# Brandschutzkonzept 419-01.T1

## **Errichtung einer Einfeldsporthalle sowie Klassenräume für die Christopherusschule**

### **Anlage 5 zum Brandschutzkonzept: 1. Tektur**

vom 17.06.2024

Brandschutzkonzept 419-01.T1  
Plananlage [A1]

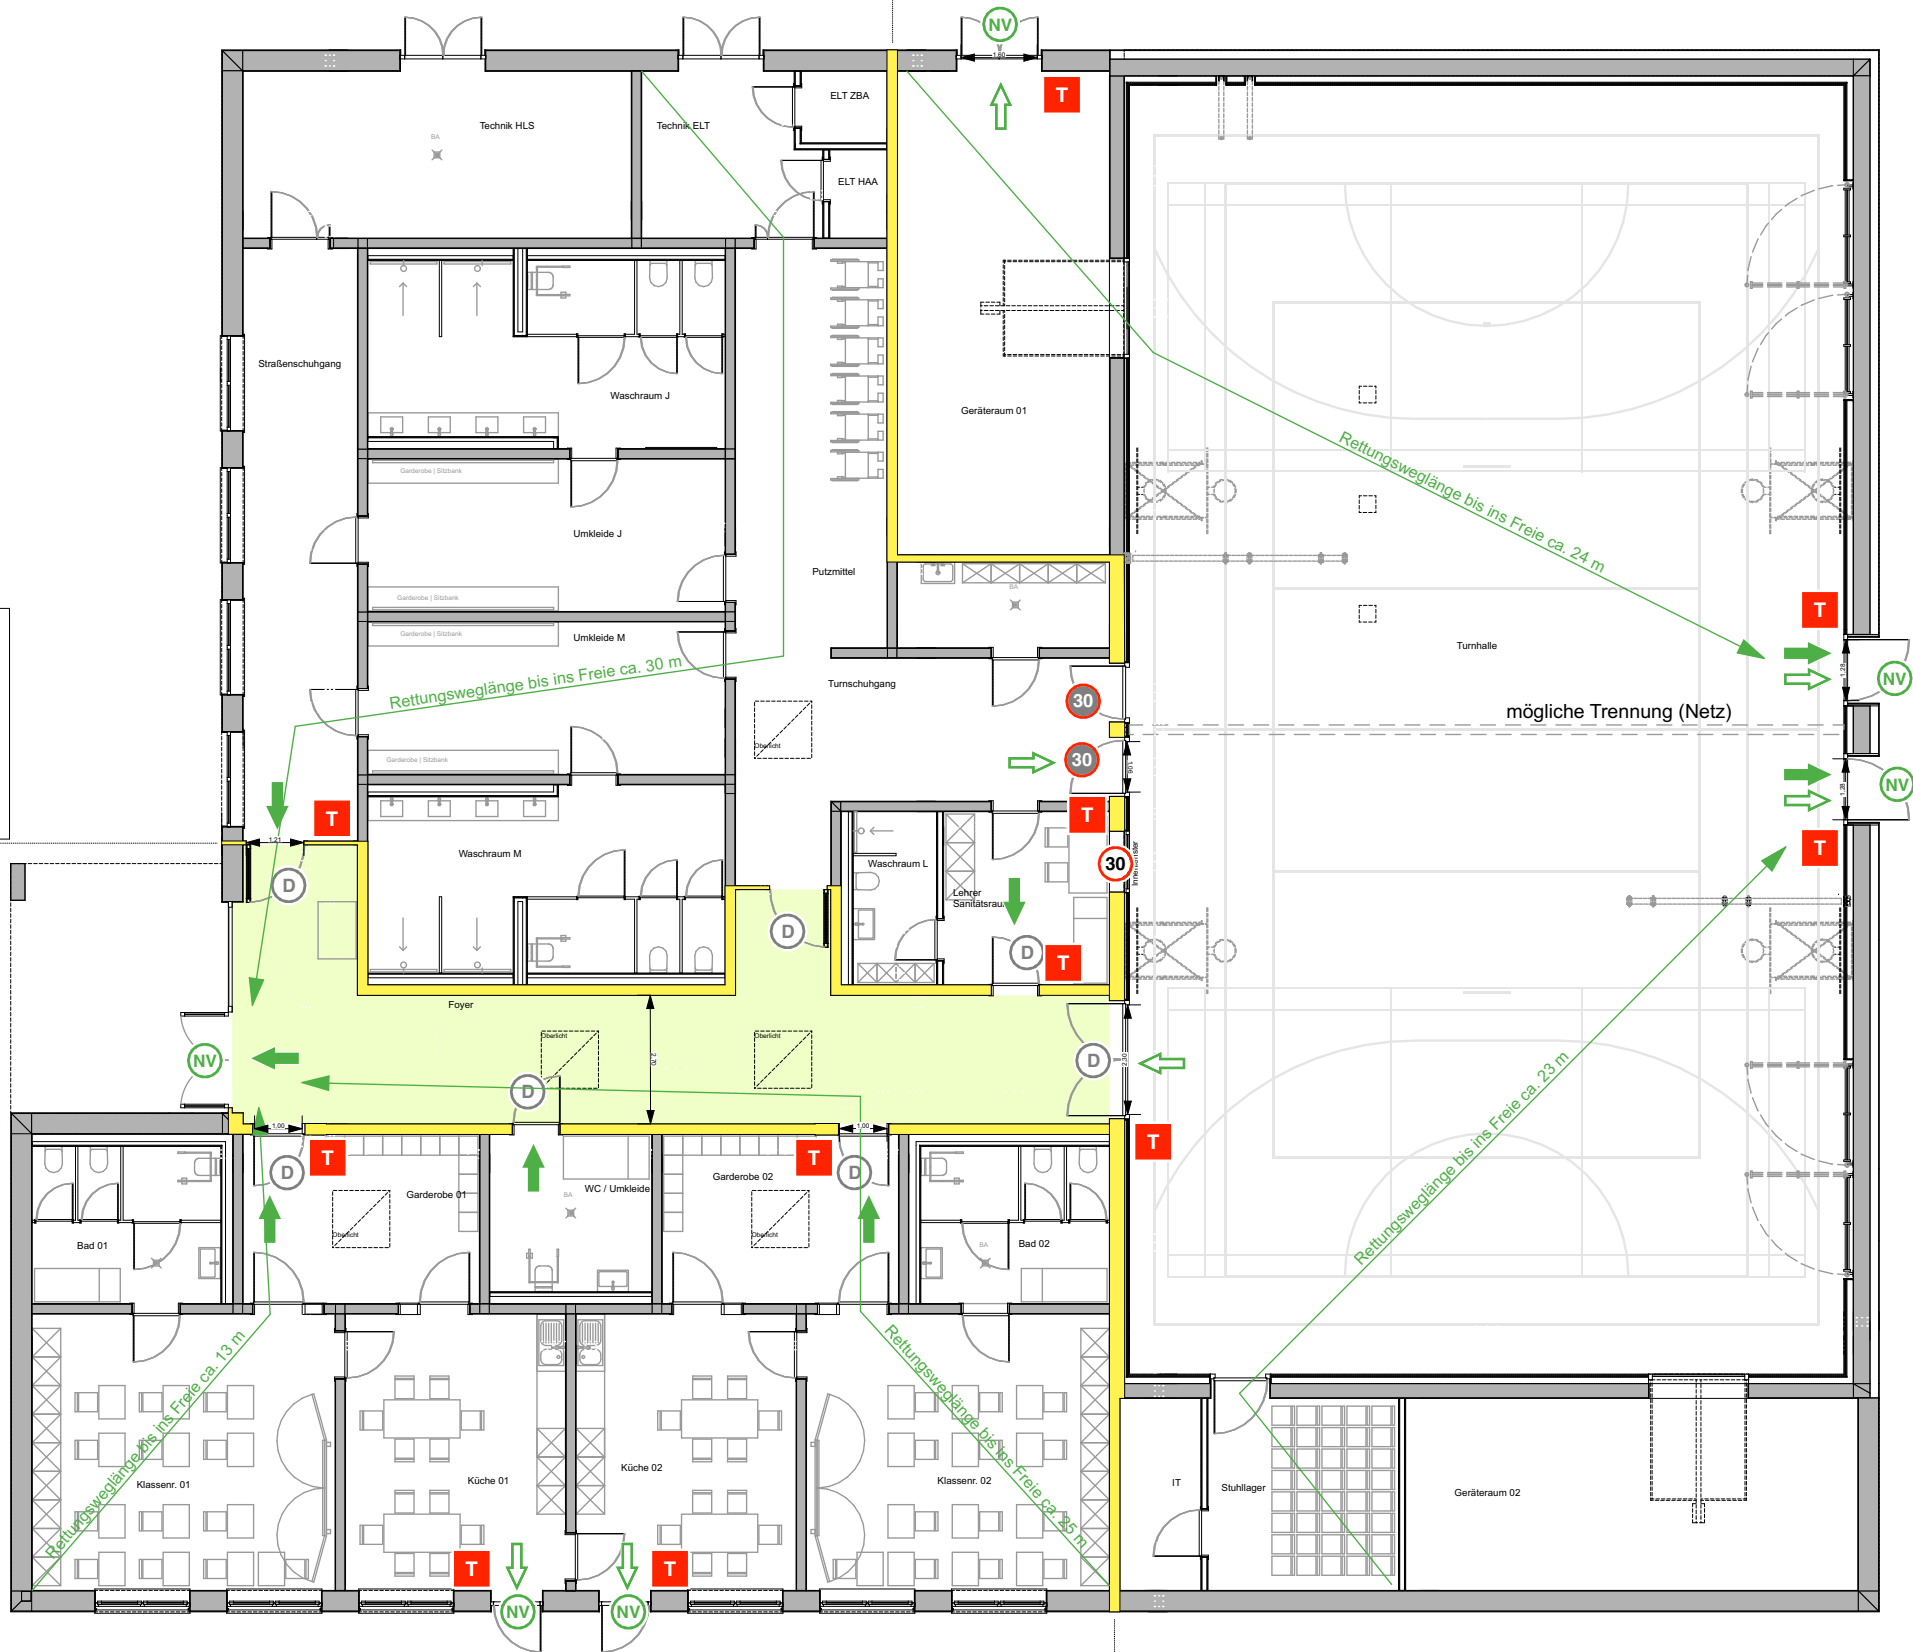
Die Aufteilung des Gebäudes in Cluster erfolgt im Wesentlichen in der Bauart einer in sich abgeschlossenen Nutzungseinheit. Innerhalb dieser Nutzungsbereiche werden die darin angeordneten Räume ohne intern brandschutzrelevante Trennung zusammengefasst. Gemäß vorliegender Planungsänderung ergeben sich folgende Einzelflächen:

- Cluster 1.1: ca. 300 m<sup>2</sup>
- Cluster 1.2: ca. 575 m<sup>2</sup>
- Cluster 1.3: ca. 235 m<sup>2</sup>

Die geplante Brutto-Geschossfläche des Clusters 1.2 beträgt ca. 575 m<sup>2</sup> (> 400 m<sup>2</sup>). Dagegen bestehen aus konzeptioneller Sicht keine Bedenken, da

- der Cluster (Sporthalle) ohne bauliche interne Trennung geplant ist,
- mehrere entgegengesetzt liegende Ausgänge/Zugänge ins Freie vorhanden sind,
- bei einer evtl. Hallentrennung durch ein Netz, jeweils 2 Ausgänge je Bereich nachgewiesen werden können,
- eine Brandmeldeanlage gem. [1] anzuordnen ist, welche eine beschleunigte Gefahrenwarnung sicherstellt.

Jede Teileinheit (Cluster) muss über mind. zwei Ausgänge verfügen, die entweder direkt ins Freie oder aber zu einem Zugang bis zu einem Ausgang ins Freie führen. Einer der Rettungswege darf auch über einen unmittelbar angrenzenden Teilbereich nachgewiesen werden.

Cluster 1.1: Die Teileinheit verfügt gem. vorliegender Planung über einen Zugang zu einem Ausgang ins Freie, welcher über einen notwendigen Flur erreichbar ist. Der 2. Rettungsweg führt über das Cluster 1.2 zu einem Ausgang ins Freie.

Cluster 1.2: Unter Berücksichtigung einer evtl. Aufteilung der Sporthalle mittels raumtrennendes Netz, können für die 2 Teilbereiche jeweils 2 unabhängige Ausgänge ins Freie nachgewiesen werden. Diese sind z.T. über den notwendigen Flur erreichbar.

Cluster 1.3: Die zwei Klassenbereiche verfügen jeweils über Zugänge zu zwei unabhängigen Ausgänge ins Freie, welche zum Teil über den notwendigen Flur geführt werden.

Es werden Trennwände innerhalb des Gebäudes zwischen den Clustern notwendig. Die Trennwände müssen raumabschließend mind. feuerhemmend sein.

Die Wände des notwendigen Flures müssen ebenfalls raumabschließend mind. feuerhemmend sein.
